## 改善箇所説明図

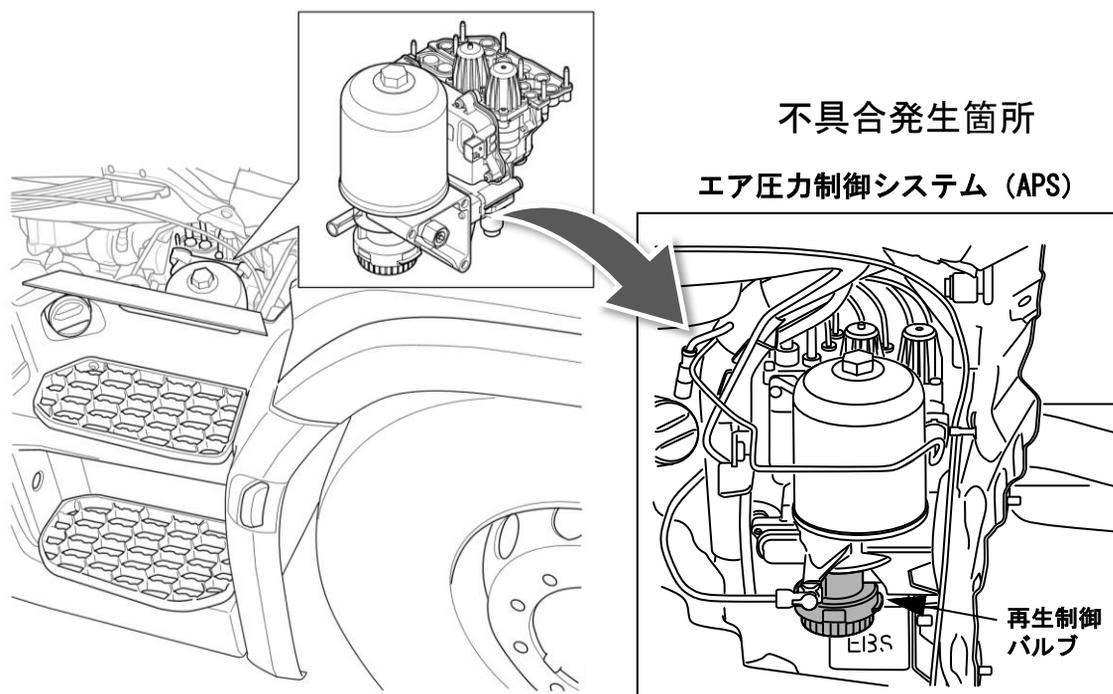
エア圧力制御システム（APS）において、エアドライヤ再生制御バルブの設計が不適切なため、エア圧力の気密が保持できないものがある。そのため、エア漏れが発生し、警告灯が点灯する又は、エンジン始動後にエア圧力が上がらないことでパーキングブレーキが解除できず、走行できなくなるおそれがある。

全車両、エア圧力制御システムのエアドライヤ再生制御バルブを対策品と交換する。
